Kamremssats CT 1077K2/WP2 för Opel, Alfa, Fiat, Saab, Chevrolet, olika 1.6/1.8-modeller fr.o.m. 2003

Problem:

Den levererade spännrullen skiljer sig utseendemässigt från den monterade spännrullen i bilen.

Bild 3 Variant 2 – dra ut låsstiftet när remmen är monterad

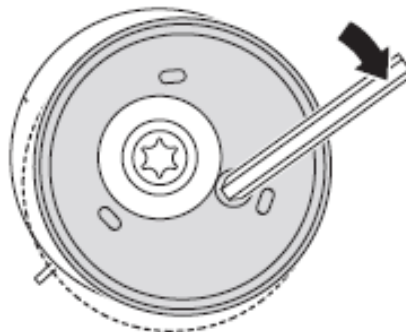
ContiTech levererar två olika utföranden av spännrullen, med och utan låsstift KM-6333. Båda utföranden har olika montering, men kan båda användas utan problem.

Variant 2

I versionen med låsstift dras låsstiftet ut först när remmen har monterats.

Även här justeras remspänningen automatiskt.
